東通原子力発電所  
震源を特定せず策定する地震動の評価について  
(地域性を考慮する地震動)  
(コメント回答)

2023年7月20日  
東北電力株式会社

## 審査会合におけるコメント

No.	コメント時期	コメント内容	今回ご説明資料の掲載箇所
S228	2023年5月19日 第1147回審査会合	2008年岩手・宮城内陸地震の震源域と敷地周辺との地域性の比較・検討において、「地域性を考慮する地震動」が定められた経緯を踏まえ、類似性の評価の考え方について整理すること。	p.3, 6, 37, 43
S229	2023年5月19日 第1147回審査会合	2008年岩手・宮城内陸地震の観測記録について、収集した観測記録を加藤ほか(2004)との比較から、分析・評価する観測記録を抽出しているが、標準応答スペクトルは、加藤ほか(2004)も含めて評価された結果であることを踏まえ、比較対象として標準応答スペクトルを使用した方が適切ではないか。	p.44, 45, 59, 61, 62, 64, 68, 72～76, 88, 104～107, 109, 110, 125, 156～158, 160
S230	2023年5月19日 第1147回審査会合	震源を特定せず策定する地震動として考慮する地震動のうち、一関東は水平方向のみの設定としていることから、鉛直方向の評価方針を説明すること。	p.165

地震地体構造区分図  
【垣見ほか(2003)に一部加筆】

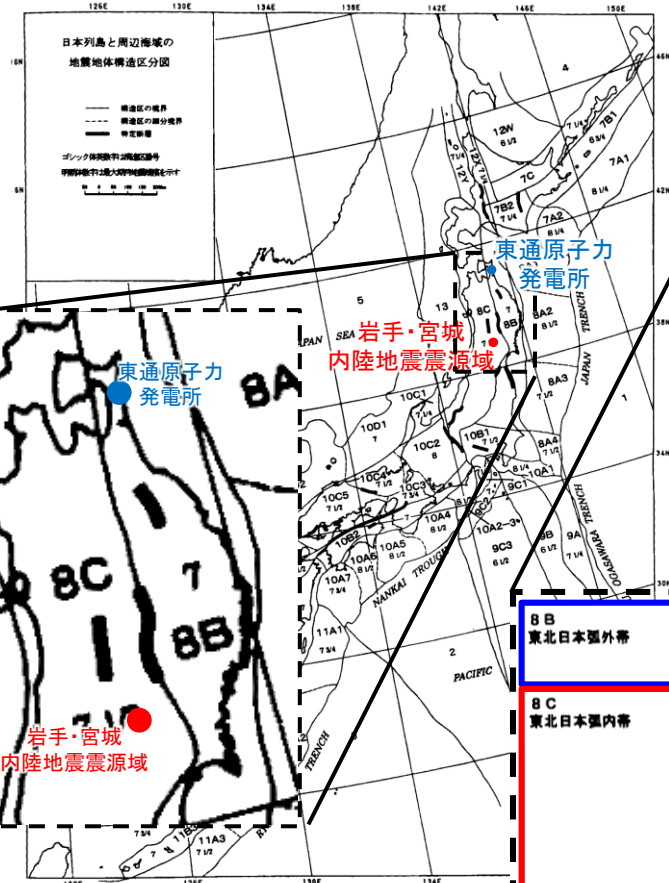
S228

- 震源域周辺は、(8C)東北日本弧内帯に区分され、火山性内弧、隆起優勢、脊梁山地で、逆断層～褶曲が発達、浅発大・中地震活動では「高」とされている。
- 敷地周辺は、(8B)東北日本弧外帯に区分され、外弧隆起帯、安定域、浅発大・中地震活動では「低」とされている。
  - ・ 敷地周辺については、沿岸海域には北部北東帯の延長部の存在が推定され、陸域の敷地北方には中生界の尻屋層群が分布することから、安定域の性質を有するものと考えられる。
- 一方、敷地周辺は(8C)東北日本弧内帯との境界に近接しており、地震地体構造区分図の縮尺、精度の観点から不確かさを有する。

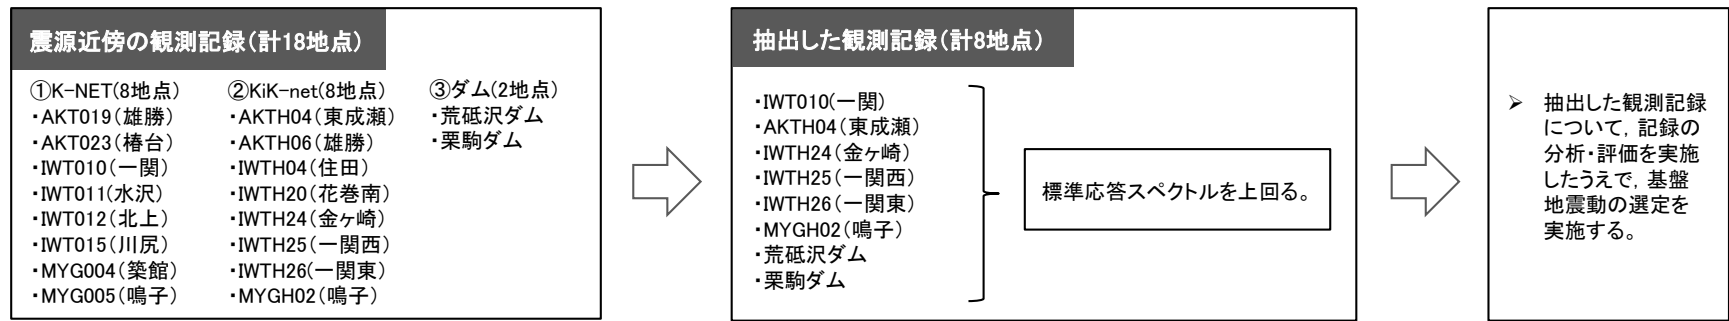
S229

- 岩手・宮城内陸地震に関する地震学的特徴を把握するため、震源域内の余震分布及びインバージョン解析・フォワード解析等の震源特性に関する要素に着目し、知見を収集・整理する。
    - ・ 浅い位置でエネルギーの放出が行われたことが、震源域近傍のいくつかの観測点で大加速度が観測された大きな要因のひとつになっている可能性がある
    - ・ 一方で、震源等のモデル化に関して、観測記録の再現性の向上や複雑な破壊過程の要因特定などの課題が示されている知見もある
- ⇒安全側の評価として、岩手・宮城内陸地震で得られた観測記録の収集・分析を実施する。

- 以下の条件で地震観測記録を収集する。
  - ・ 防災科学技術研究所のK-NET観測点及びKiK-net観測点のうち、断層最短距離30km以内の観測点における観測記録(16地点)
  - ・ 岩手・宮城内陸地震の震源近傍に位置する荒砥沢ダム及び栗駒ダムの観測記録(2地点)
- 収集した観測記録について、以下の観点で抽出し、考察する。
  - ・ 標準応答スペクトルを上回る記録
  - ・ K-NET観測点については、上記の観点に加え、 $AVS30 \geq 500m/s$ となる記録

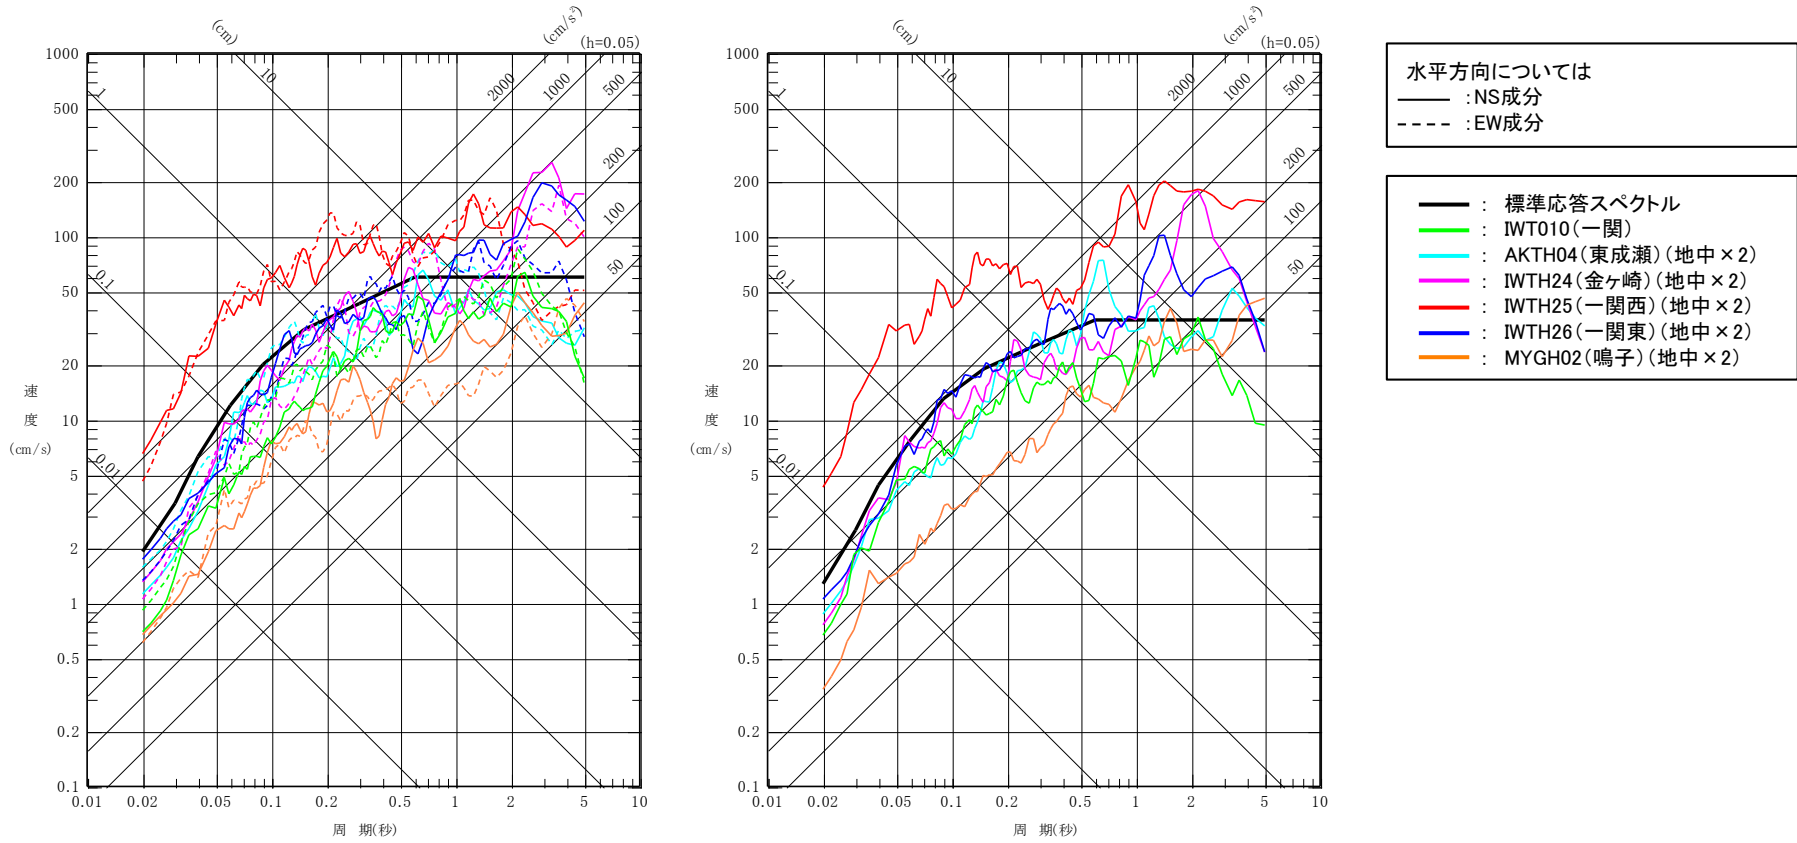
S229

➤ K-NET観測点及びKiK-net観測点より抽出された観測記録と標準応答スペクトルについて比較する。

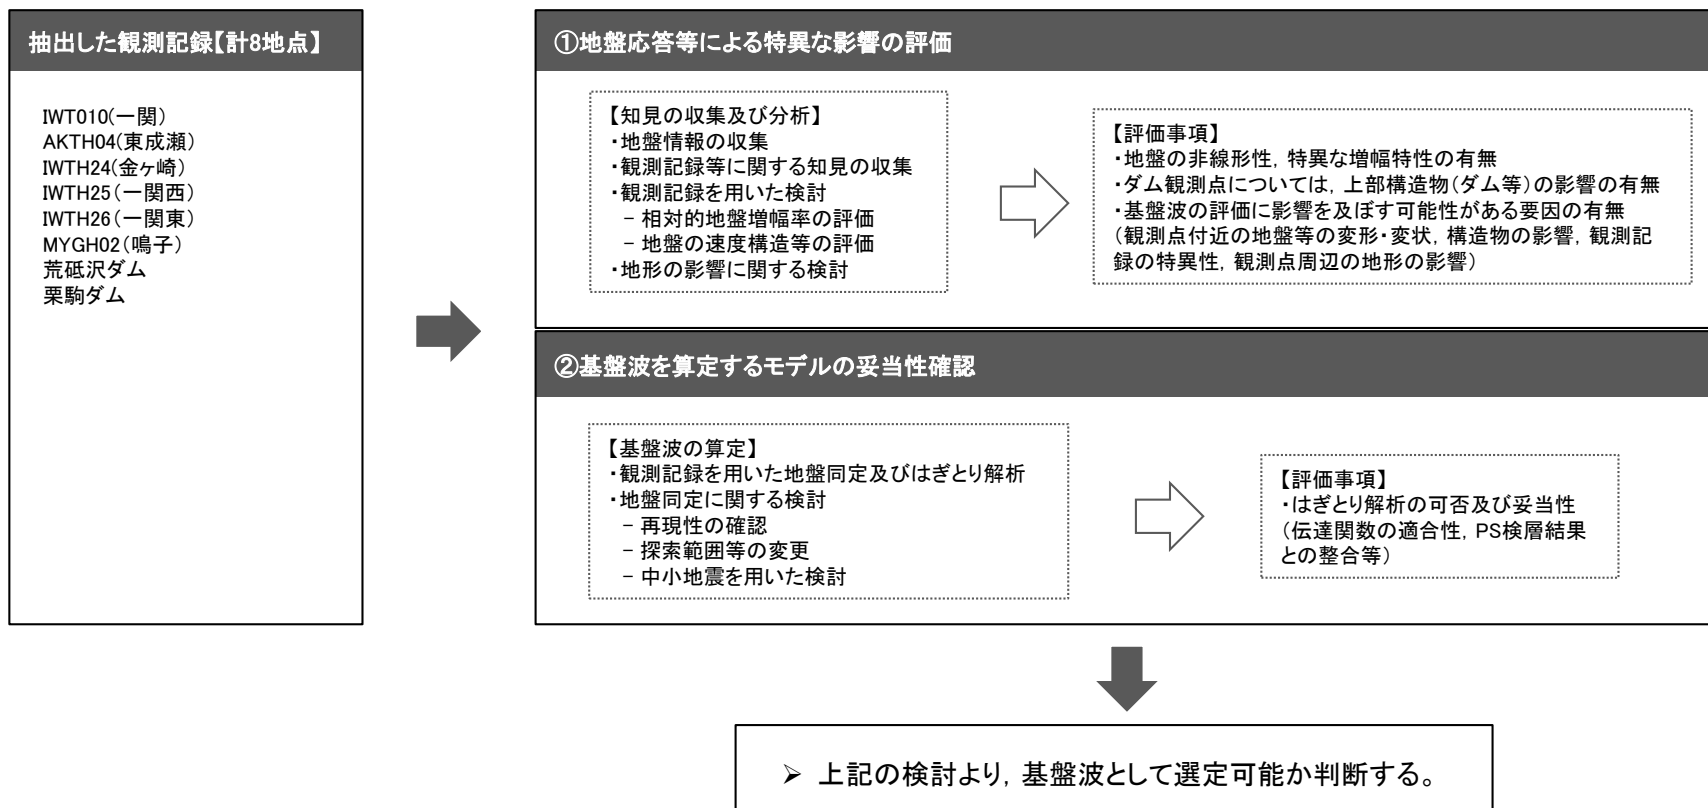
S229

- 前項の観測記録の収集において、敷地に及ぼす影響が大きいと考えられるものとして抽出した観測記録について、以下の観点で記録の分析・評価を実施する。
- 地盤応答等による特異な影響の評価(地盤情報の収集, 各種知見の収集・整理, 相対的地盤増幅率の評価, 地質及び速度構造に関する検討, 地形の影響に関する検討)
  - 基盤波を算定するモデルの妥当性確認[観測記録を用いた地盤同定及びはぎとり解析, 地盤同定に関する検討(再現性の確認, 探索範囲等の変更, 中小地震を用いた検討)]
